Sachverständigenutachten gemäß Beweisbeschluss des Landgerichts Berlin vom 12. Januar 2015, ausgehändigt am 21. April 2016

Eigene Kommentare sind vorgeschaltet.

Bild 5: Obergeschoss, Kinderzimmer Nordwest, Risskartierung der Wand zum Treppenhaus

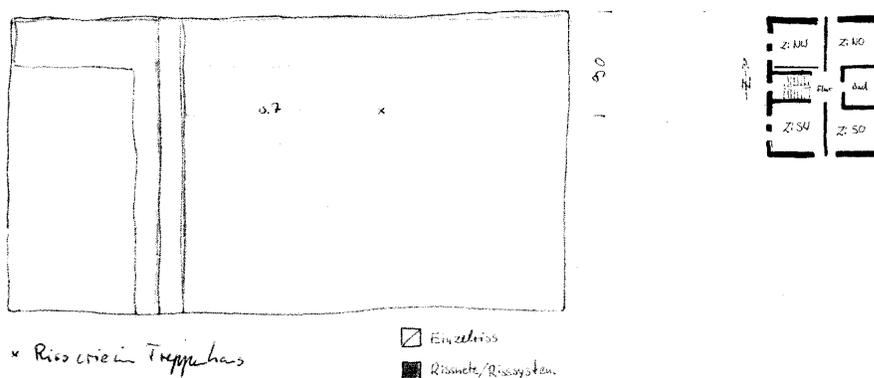
Der horizontale Riss im Oberwandbereich des Obergeschosses zeichnet sich auch im Wandputz derselben Wand im nordwestlichen Zimmer ab. **[Bild 4, Bild 6]** Die Breiten dieser miteinander korrespondierenden Risse betragen zimmerseitig bis 0,7 mm und treppenhausseitig bis 0,3 mm. Sie befinden sich etwa 90 cm unter der Decke. Der treppenhausseitige horizontale Einzelriss wird von einem bis 0,3 mm breiten vertikalen Riss gekreuzt. Dieser Einzelriss verläuft entlang einer Konstruktionsgrenze zwischen Massiv- und Trockenbau.

Bild hat schlechte Qualität

Bild 11: Treppenhauswestwand EG-OG, links Risskartierung, rechts Situationsfoto

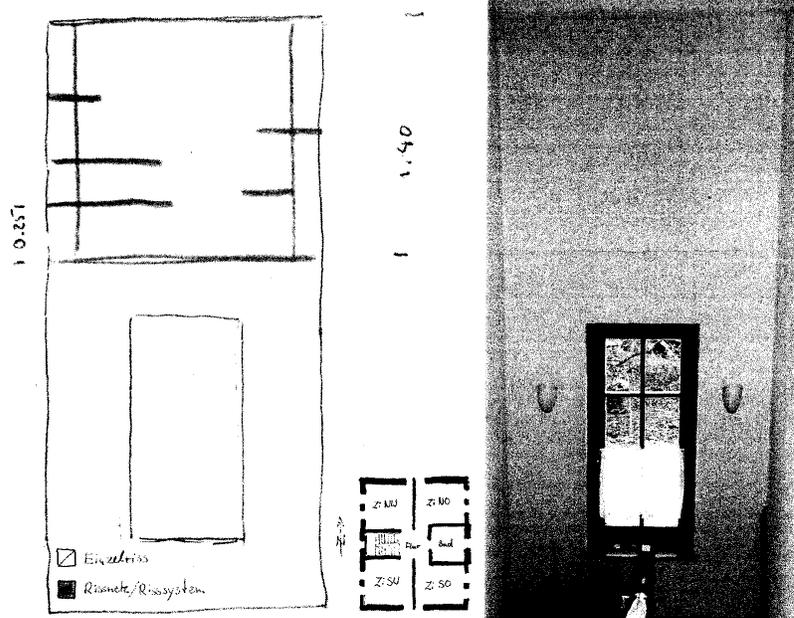
An der Westwand zeichnen sich oberhalb des obersten Treppenhausfensters deutlich horizontale und vertikale Einzelrisse ab. **[Bild 11]** Besonders deutlich ist der horizontale durchgehende Riss, der auch auf gleicher Höhe sowohl auf der Süd- als auch auf der Nordwand vorhanden ist. **[Bild 3, Bild 7]**

Bild 16, 17 Kartierung der Risse im Außenputz → → →

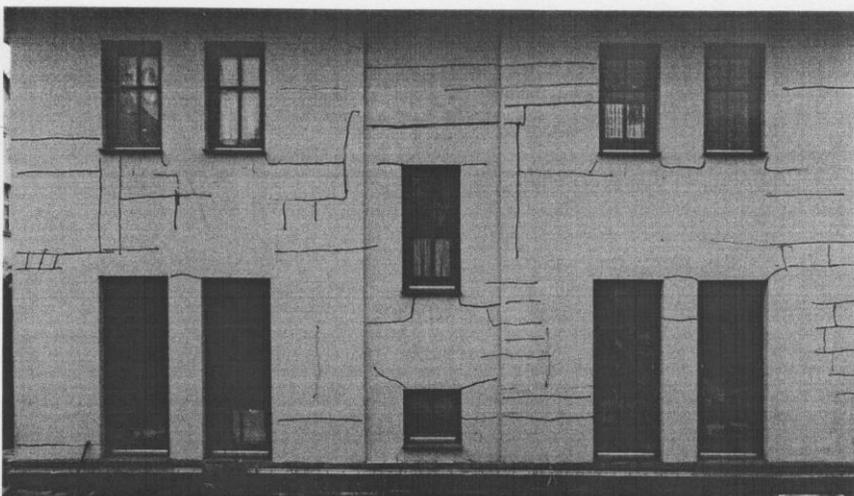
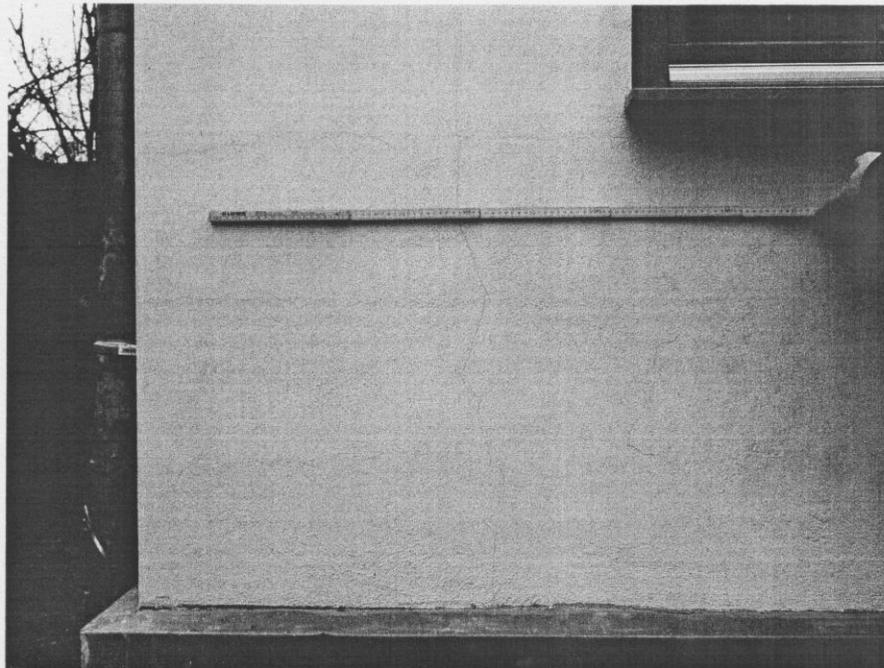
Seite 36, untere Mitte: Der Gutachter schreibt unter anderem: “Ob, wie in der Fragestellung behauptet, eine Ursache der Rissbildung darin zu sehen sei, dass die Ziegel nicht Fuge an Fuge gemauert sei, lässt sich momentan nicht beantworten...” “

Und weiter, dass eine Abschätzung des konkreten Einflusses der jeweiligen Ursachen kaum möglich sei...

Ob, wie in der Fragestellung behauptet, eine Ursache der Rissbildung darin zu sehen sei, dass die Ziegel nicht Fuge an Fuge gemauert sei, lässt sich momentan nicht beantworten.

Zur Qualität des Mauerwerks der verputzten Flächen liegen mir keine verwertbaren Feststellungen vor. Ob hier ein Einfluss vorliegt, kann daher nicht beantwortet werden. Auch weitergehende Untersuchungen erlauben wenig gesicherte Erkenntnisse, da es zu einer Überlagerung von Ursachenmöglichkeiten kommt und eine Abschätzung des konkreten Einflusses der jeweiligen Ursachen kaum möglich ist.

Bild 25: Detail aus Bild 24, Spalte zwischen Querbalken und Pfosten sowie Stirnbrettern (blaue Pfeile), elastischer Fugenfüllstoff ist aufgerissen (roter Pfeil)

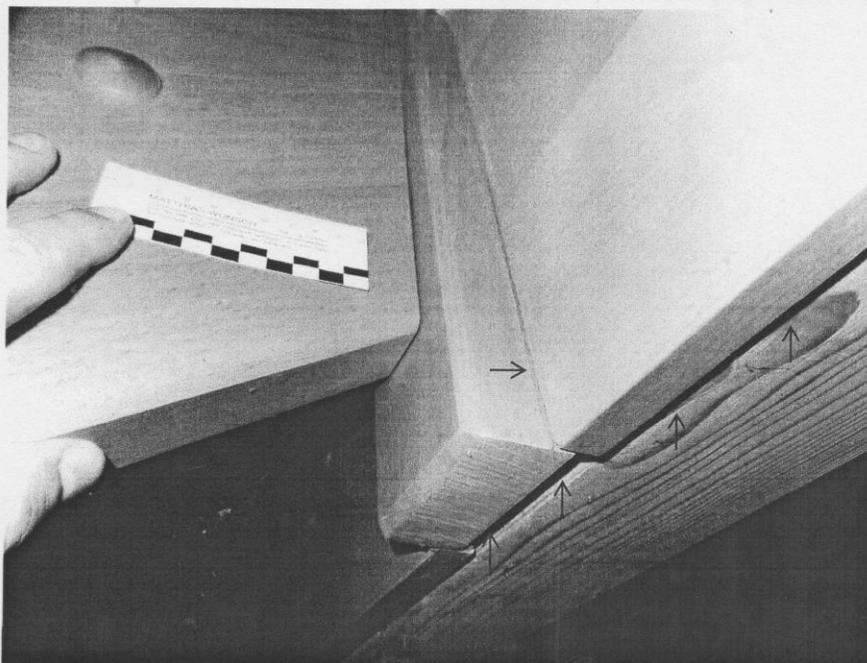
Geschossdecke) gelöst. [Bild 25] An exemplarisch ausgewählten Bereichen wurde überprüft, ob das Geländer einer horizontalen Krafteinwirkung durch Rütteln standhält. Das Geländer hielt stand.
